Beteiligungsverfahren
Neugestaltung Max-Josef-Metzger-Platz
im Aktiven Zentrum und Sanierungsgebiet Wedding-Müllerstraße

Dokumentation Bürgerbeteiligung am 28.01.2016

Stand: 25.02.2016

Abbildung 1: Planungsstand

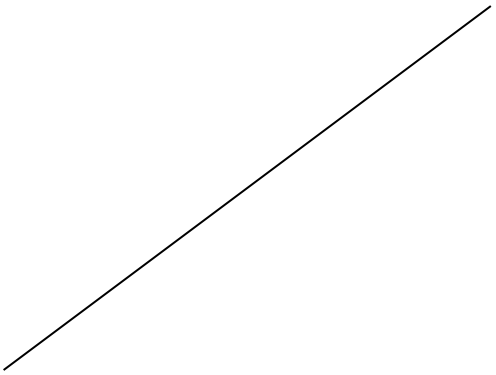
Hinweis/ Anregung	**Anmerkung/ Abwägung**
Mir gefällt…	Kletterpodeste

Info Bodentafeln zu Max-Josef Metzger/ Platzgeschichte (3)	
	Treff zum Austausch mit Stühlen und Tischen	
	Boulefeld (2)	
	Tischtennis (3)	
	Laufstrecke	
	Trinkbrunnen	
	Wiese ohne zu viele Angebote	
Mir fehlt…	Toilette (2)	Herstellung und Unterhaltung kann vom SGA nicht finanziert werden
	Bänke in der Grünanlage in der Sonne (3)	Es sind auch Bänke in der Sonne vorgesehen.
	Wasser/ Matschanlage auf Spielplatz	Matschanlage auf Zeppelinplatz in der Nähe; Spielplatz auf MJMP hat andere Ausrichtung
	Mehr Abschottung der Liegewiese Richtung Müllerstraße (durch Vegetation)	Aus Sicht der städtebaulichen Kriminalprävention wird eine offene Gestaltung/ Transparenz erwünscht (Sicherheit)
	Mülleimer (2)	sind in der Planung vorgesehen
	Klettermarterpfähle auf der großen Liegewiese (als Tore nutzbar)	Wird geprüft
	Schatten berücksichtigen	Wird berücksichtigt

8 Leuchten sind zu wenig	Wird geprüft
	Vogeltränke	Vorhandene Steinskulptur wird integriert
	Bewegungsorte für Senioren	Die geplanten Bewegungsangebote sind für alle Altersgruppen offen
Grün und Erholung	Umgang mit Hängebuche/ Rückschnitt (2)	Rückschnitt ist bereits durch Grünflächenamt erfolgt
	Zusätzliche Beleuchtung entlang des mittleren Weges	Wird geprüft
	Spielplatzecke ist zu dunkel/ schlecht platziert	Strauchbestand wird ausgelichtet aber Standort bleibt; Lage wird positiv gesehen
	Bäume an Müllerstraße erhalten als Lärmschutz	Bäume bleiben überwiegend erhalten (Bäume erzeugen keinen Lärmschutz)
	Entstehung von Trampelpfad	Aktuelle Wegebeziehungen wurden bereits in die Planung integriert werden aber noch einmal überprüft
Spiel, Sport und Bewegung	Spielplatz: Findling integrieren (2)	wird integriert
	Spielplatz ohne Bäume!	Strauchbestand und Eiben werden ausgelichtet (s. o.)

Treffpunkt an Müllerstraße event. unattraktiv zum Sitzen	Sonniger urbaner Platz mit verschiedenen Sitzangeboten; es gibt weitere Sitzplätze an ruhigeren Stellen (in der Sonne und im Schatten)
	Kletterpodeste zu nah an Straße	Der Abstand zur Straße ist ausreichend
	Boulderfelsen statt Kletterpodeste	Die Podeste sind hauptsächlich als Sitzelemente gedacht, die beklettert werden können.
	Kletterpodeste max. 1,5m	Ist in der Planung so vorgesehen, wird eingehalten.
Historie	Esperanto-Wörter: sehr schön (3)	
	Denkmal MJM herausarbeiten, Beziehung Denkmal - Kirche	Es entsteht ein kleiner Platz um das Denkmal; Sichtbeziehungen zu Kirche werden beachtet
	Info Trümmersäule	Eine Information die Bedeutung der Trümmersäule ist vorgesehen.
Allgemeines/ Vorschläge	Übergang Ruheplatzstraße – Weg MJMP à Gehwegvorstreckung o.ä. (2)	Wegebeziehung wird geprüft, ggf. im Rahmen zukünftiger Planungen und Vorhaben umsetzbar.

Was passiert mit Pflaster der Windrose?	wird erhalten
	Max-Platz = Platz zum Eis essen	
	Sitzbereich am Jobcenter: Trinkertreffpunkt/ Lärmbelästigung	wird berücksichtigt; soziale Kontrolle durch Nutzungsvielfalt an dieser Stelle.
	Anbindung Grünzug entlang Friedhof als Hundebereich mit dem Ziel, dass auf dem MJMP weniger Hunde sind	Anregung wird an Ansprechpartner im Bezirksamt weitergegeben
